OŚ.271.4.3.2024.Asz

Wyjaśnienia treści Specyfikacji Warunków Zamówienia Zmiana treści Specyfikacji Warunków Zamówienia Zmiana treści ogłoszenia

**dot.: postępowania na zadanie:
Budowa pumtrack w Byczynie**

Pytanie 1:

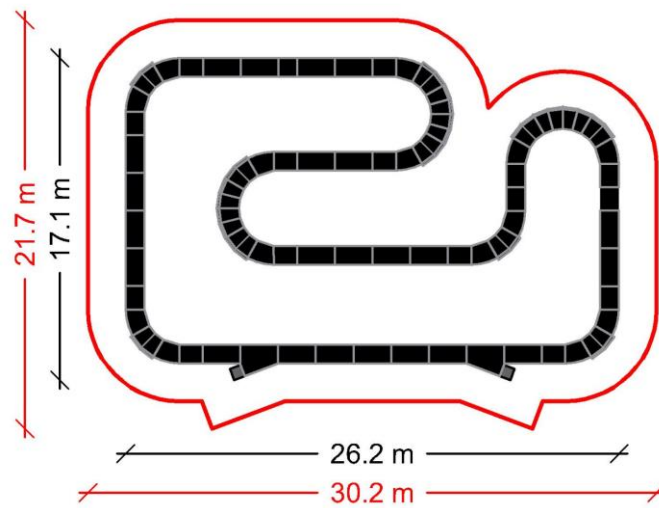
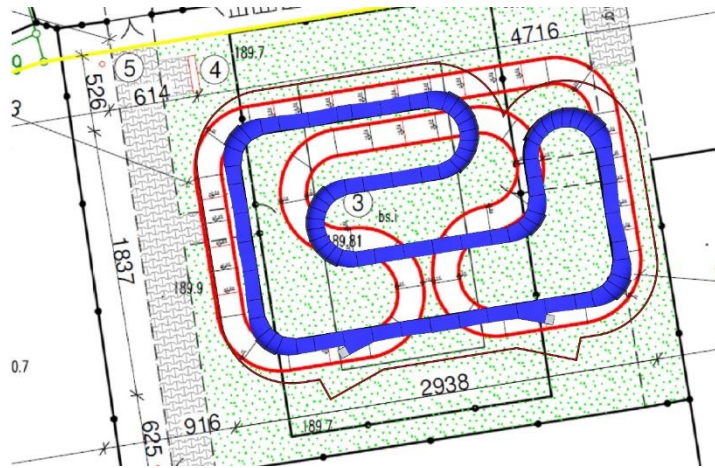
1. Przy projektowaniu pumtracków należy zwrócić szczególną uwagę na odległość między sąsiadującymi torami. Powinna ona być wystarczająca, aby zapewnić użytkownikom komfortową przestrzeń do manewrowania i unikania kontaktu. W obiekcie objętym postępowaniem, przestrzeń między torami w niektórych miejscach wynosi ok 73-75 cm, co może doprowadzać do kolizji. Z uwagi na niezachowanie norm bezpieczeństwa, zwracamy się z prośbą o dopuszczenie zmiany technologii wykonania pumtracka z asfaltowego na modułowy z elementami jezdnyymi wykonanymi z kompozytu szklanego i konstrukcji ze sklejki wodoodpornej. Poniżej na plan została naniesiona propozycja toru o długości 110 m. Czy zamawiający wyrazi zgodę na zmianę technologii na zaproponowany pumtrack modułowy oraz zmianę kształtu toru?

Zamawiający dopuszcza zmianę technologii wykonania pumptracka (wykonania z modułowych elementów). Z uwagi na uzyskaną decyzję pozwolenia budowlanego dla obiektu, dofinansowanie zewnętrzne na ten cel, a także akceptację kształtu i formy pumptracka przez jego przyszłych użytkowników Zamawiający nie wyrazi zgody na zmianę kształtu toru w przedstawionej przez Państwa formie.
